**CONTRALORÍA REGIONAL DE LA ARAUCANÍA
UNIDAD DE CONTROL EXTERNO**

Municipalidad de Temuco

**Número de Informe: 21/2013
29 de agosto del 2013**

INFORME FINAL N° 21, DE 2013, SOBRE
AUDITORÍA A LAS INICIATIVAS DE
INVERSIÓN, SUBTÍTULO 31, EN LA
MUNICIPALIDAD DE TEMUCO.

1.2.3.c) Instalación de pandereta distinta a lo ejecutado.

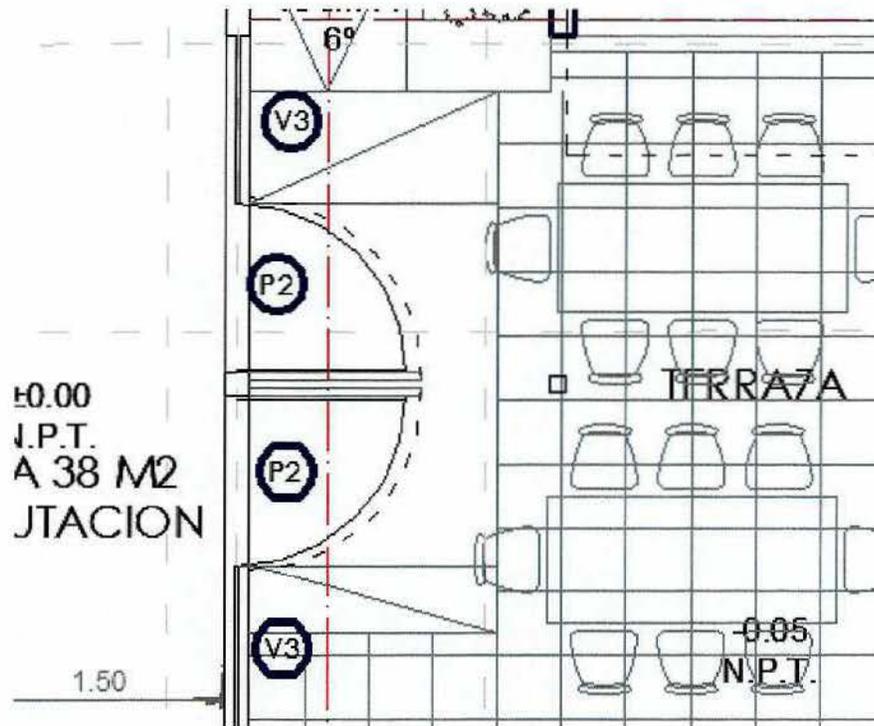
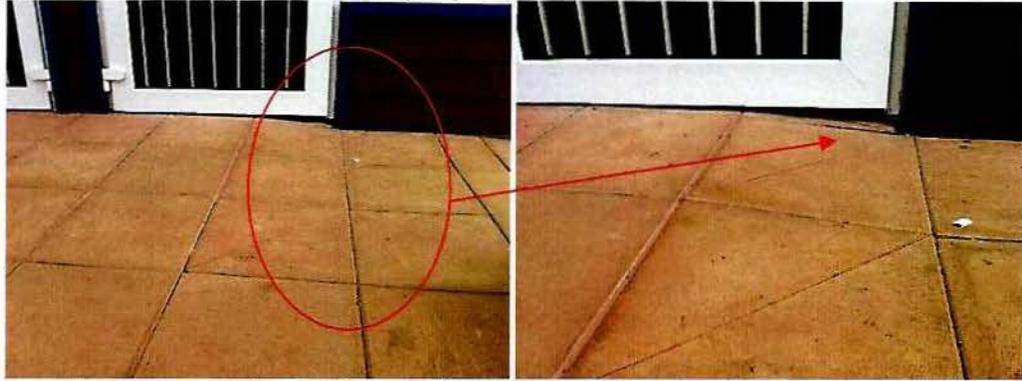
Se observó que en el cierre pandereta, ítem 4.9.2, por costado oeste, existe una separación de hasta 30 cm entre el terreno natural y los módulos inferiores de la pandereta, toda vez que el terreno en el cual está emplazado tiene pendiente y la pandereta se instaló sin respetar dichos cambios de nivel por tramo, vulnerando lo descrito en plano 4R1, respecto a que el último módulo irá a nivel con el terreno natural. (Se adjunta fotografía en anexo N°1, Ítem 1.2.3.c).

Sobre esta observación, el municipio indica que dado el desnivel del terreno existente, la solución a instalar es en forma escalonada y que al momento de la recepción provisoria no hubo observación, sin embargo señala que se reparó en la parte del desnivel con la aplicación de hormigón, adjuntando una fotografía de acreditación. A su vez, adjunta documento emitido por el arquitecto de la dirección de planificación, denominado autorización de modificación, de fecha 19 de agosto de 2013.

En atención a que el documento del arquitecto corrobora lo observado, toda vez que se refiere a una pandereta a nivel de terreno y que la fotografía adjunta no permite identificar claramente el sector reparado, se mantiene la observación hasta la verificación de su regularización en una visita de seguimiento.

2.2.7.a) Veredas no cumplen con la pendiente transversal requerida.

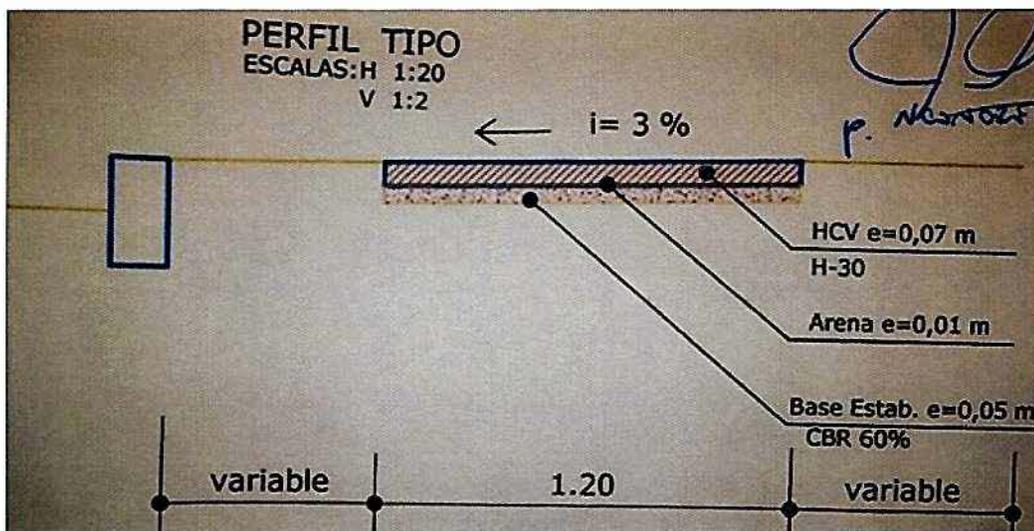
Por su parte, el municipio indica que la construcción de veredas en el sector de Avenida Alemania se realizó de acuerdo a las condiciones del terreno, como entradas de vehículos, cámaras existentes, soleras y veredas que se mantuvieron, de acuerdo a plano. Por otra parte, adjunta documento emitido por la Dirección de Planificación de fecha 19 de agosto de 2013, en el cual se indica que se entregó plano tipo y no especificó las características del terreno, debiendo adaptarse a lo existente.

Al respecto, esta Contraloría no considera atendibles los argumentos del municipio, toda vez que, de acuerdo a lo advertido en terreno, lo observado no dependía de las condiciones señaladas por esa entidad. Por otra parte, en relación al plano tipo, se estima que sin perjuicio de que su naturaleza no explicita la solución para cada situación, las condiciones mínimas en él señaladas, debiesen cumplirse para todo el proyecto.

2.2.7.c) Vereda incumple perfil señalado en planimetría.

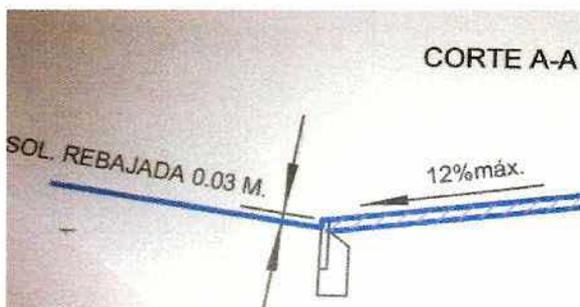
En relación a lo anterior, la entidad edilicia indica que el perfil es referencial y que tal como ha manifestado en los casos anteriores, las veredas de calle Colombia, se ajustan a las condiciones del terreno, ante lo cual adjunta un certificado de la Dirección de Planificación de fecha 19 de agosto de 2013, donde ésta indica que se entregó plano tipo y no específico a las características del terreno.

Al respecto, esta Contraloría desestima los argumentos del municipio, toda vez que de acuerdo a lo advertido en terreno, lo observado no dependía de las condiciones señaladas por esa entidad. Por otra parte, en relación al plano tipo, a juicio de este Organismo Contralor, se entiende la imposibilidad de abarcar cada una de las situaciones intervenidas, no obstante esto no implica que puedan incumplirse las condiciones mínimas en él señaladas, por lo tanto, se mantiene la observación.

2.2.7.e) No existe un rebaje de solera gradual para las rampas de minusválidos.

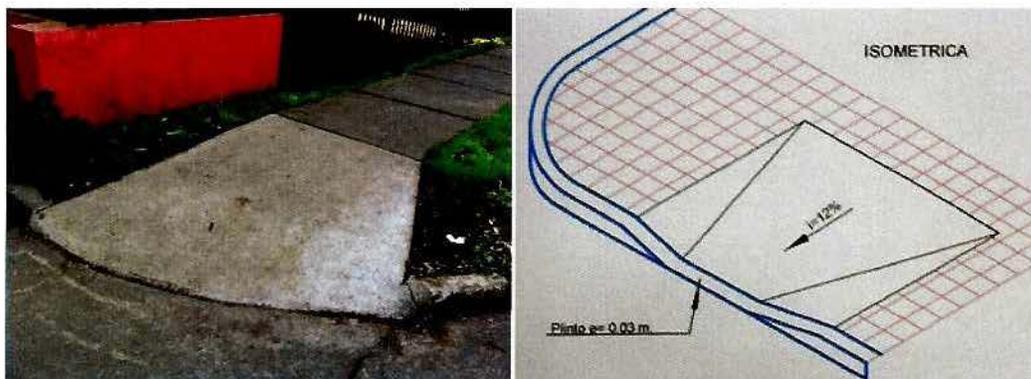
Sobre el particular, el municipio reconoce que en las rampas previamente identificadas no existe el rebaje gradual entre la acera y la calzada y que este ítem no se contempló, debido a que en el presupuesto entregado por la Dirección de Planificación y en los planos no se consideraron soleras en dicho sector como tampoco la demolición de un área mayor de veredas. Adicional a lo anterior, el municipio adjunta oficio N° 1878, de 19 de agosto de 2013, enviado al contratista en el cual solicita corregir la observación.

En relación a la planimetría cabe señalar que ésta sí contempla las soleras, luego, y en consideración a que no es posible acreditar que se haya efectuado la corrección a lo advertido, se mantiene la observación.

2.2.7.g) Discordancia entre superficie construida y lo especificado en proyecto.

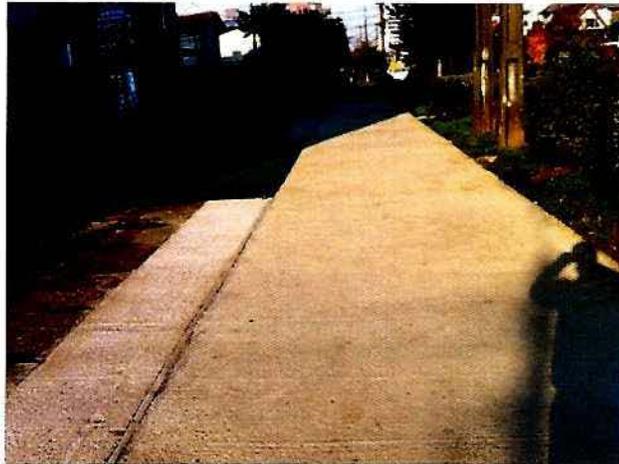
será de 1,20 m y que a su vez, la acera deberá dividirse en pastelones de modo que su mayor dimensión, en cualquiera de sus dos direcciones principales no exceda de 2 m. Lo anterior, sin perjuicio de que la planta georeferenciada establece un ancho de 3 metros, ya que de acuerdo al orden de prelación establecido en el artículo 7.2 de las bases administrativas del contrato, las especificaciones técnicas priman sobre los planos. (Se adjunta fotografía en anexo N° 2, Ítem 2.2.7.g).

En relación a lo anterior, el municipio indica que las veredas se ejecutaron de acuerdo a la planimetría, la cual establecía un ancho de 3 metros para esta acera, no obstante el artículo 7.2 de las bases administrativas establece la prevalencia de las especificaciones técnicas por sobre la planimetría, por lo que los argumentos del municipio no son atendibles y se debe mantener la observación.
